Fn.271.1.2013

Odpowiedzi na zapytania oferentów dot. przetargu nieograniczonego na zakup wyposażenia dla świetlic wiejskich we wsiach Pacholęta, Żelechowo, Kłodowo, Rynica, Czarnówko, Bolkowice i Żarczyn w Gminie Widuchowa.

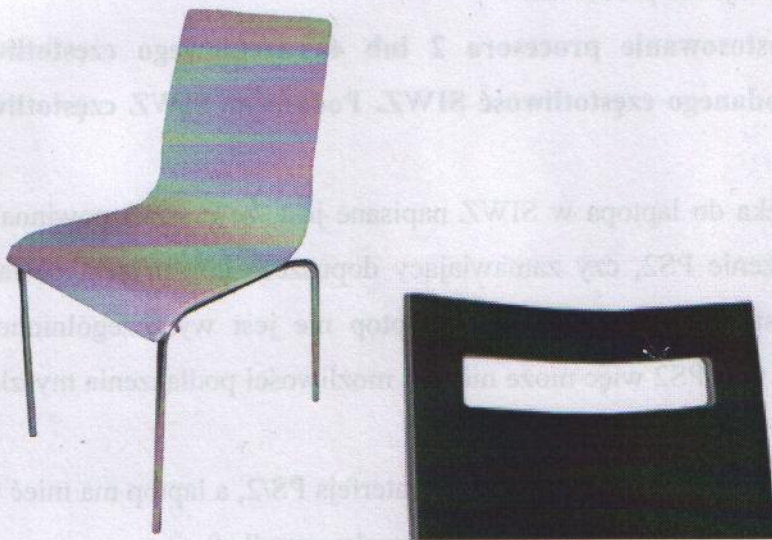
2. W związku z dość szczegółowym opisem krzeseł świetlicowych proszę o dołączenie zdjęcia poglądowego krzesła lub rysunku.

Odp.: Poniżej zdjęcie poglądowe krzesła. Wycięcie w oparciu w wymiarach podanych w opisie.
